改善箇所説明図

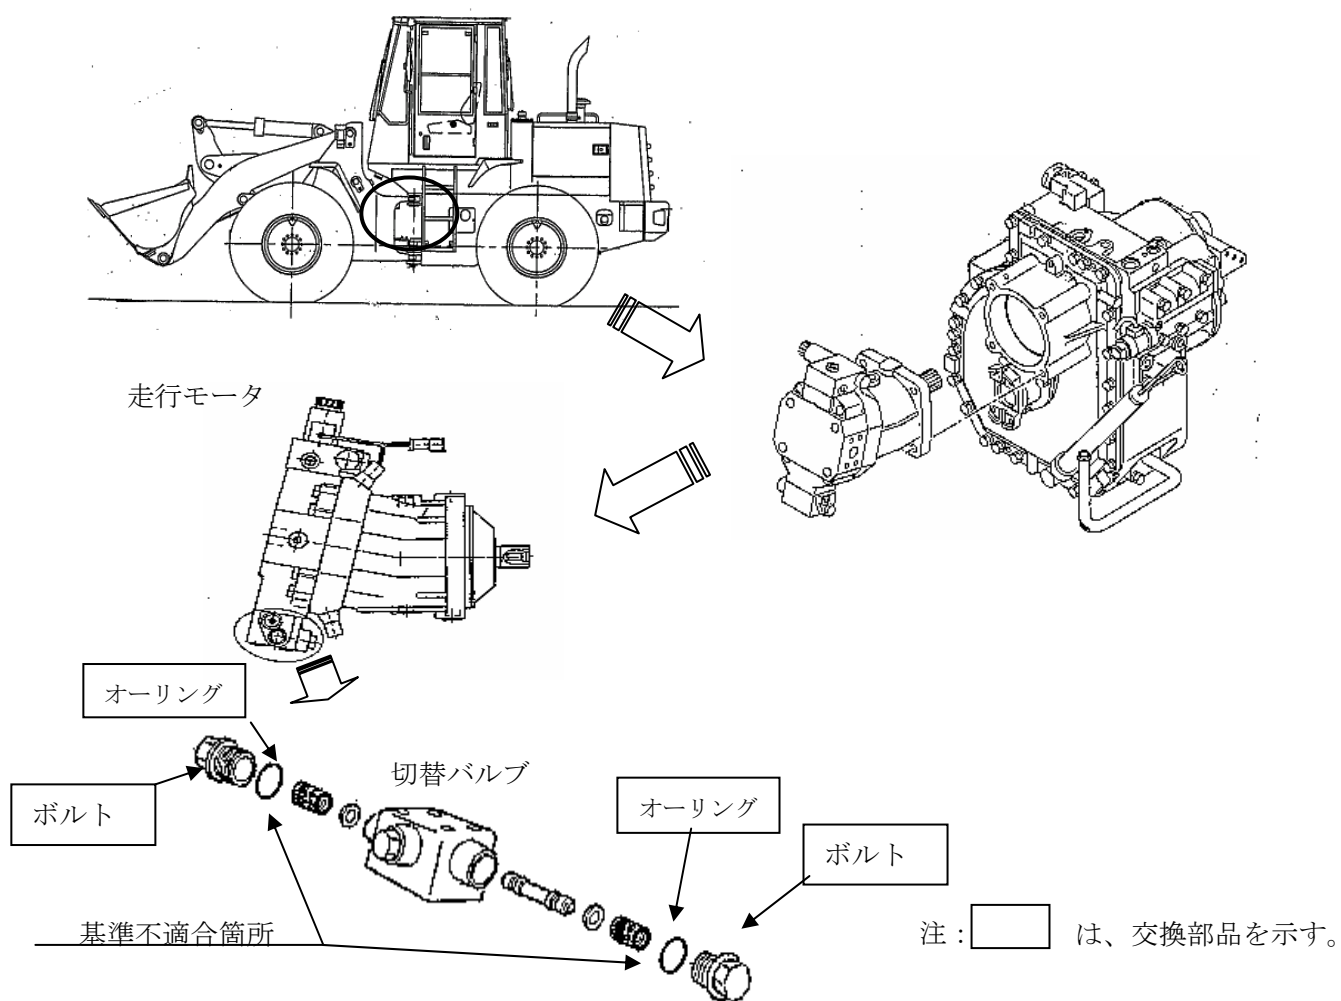
静油圧変速機の走行モータの切替バルブにおいて、左右のボルトの締付けが不適切なため、使用過程においてボルトが緩むものがある。そのため、そのままの状態で使用を続けると、オーリングが破損して作動油が流出し、最悪の場合、走行不能になるおそれがある。

改善処置の内容： 全車両、ボルトの締付けを点検し、緩みのあるものはボルト及びオーリングを新品に交換し、ボルトを適切に締付ける。

識別： ボルトの端部に白ペンキを塗布し、識別する。
